Procedura di Valutazione di Impatto Ambientale integrata con la Valutazione di Incidenza

Procedura attivata nell'ambito di istanza per il rilascio del Provvedimento Autorizzatorio Unico Regionale presentata dall'Autorità di Bacino Distrettuale del Distretto Idrografico dell'Appennino Meridionale ai sensi dell'art. 27-bis del D. Lgs. n.152/2006 e ss.mm.ii. in relazione al progetto denominato "Azione integrata della mitigazione del rischio idrogeologico della Foce Volturno e del Litorale Domitio".

Procedimento identificato dal CUP 9964

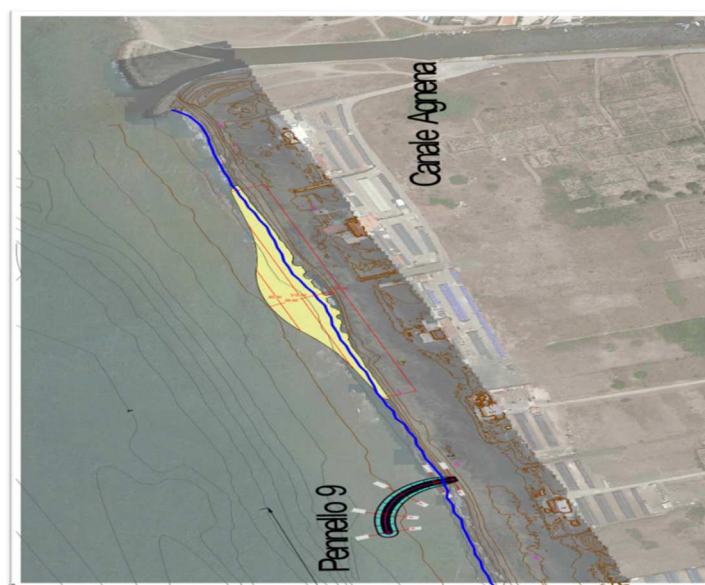
- il piano di monitoraggio della linea di costa è stato aggiornato ad un periodo di attività pari a 10 anni successivi al completamento dei lavori previsti in progetto, come espressamente previsto nel sotto-paragrafo 5.2.1 "*Frequenza e durata monitoraggio*" del paragrafo 5.2 "*Componente Suolo*" del Piano di Monitoraggio Ambientale revisionato (elaborato denominato SPE.AM.08.RE.04_C "*Ambiente – Piano di Monitoraggio Ambientale*"_rev.C_12/2025);

nell'ambito del detto sottoparagrafo 5.2.1 (in realtà, da indicare più correttamente come 5.2.3) dell'elaborato denominato SPE.AM.08.RE.04_C "*Ambiente – Piano di Monitoraggio Ambientale*"_rev.C_12/2025 è riportato espressamente che "*Le attività di monitoraggio della linea di costa saranno svolte: 1. A conclusione delle lavorazioni; 2. Nei 10 anni successivi alla fine delle lavorazioni, con cadenza annuale*";
